安徽净相新材料科技有限公司

安全现状评价报告

安徽净相新材料科技有限公司

安全生产许可证延期换证现场核查意见修改说明

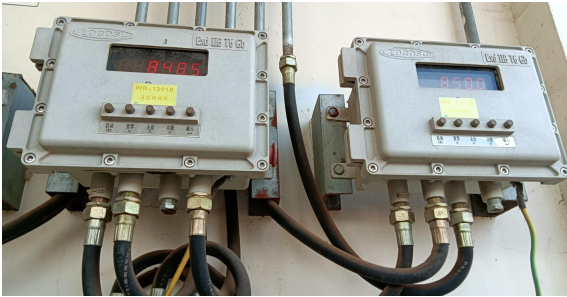
6	R-1201A 酯化反应釜顶部管道法兰缺乏静电跨接。 	建议添加静电跨接。
7	V-1211 热水罐附近堆放杂物。 	及时移除相关杂物，保持现场整洁。
8	铵盐车间氨化中和反应釜 R-1301G-J 底部管道阀门泄漏。 	及时对相关阀门进行维护管理。
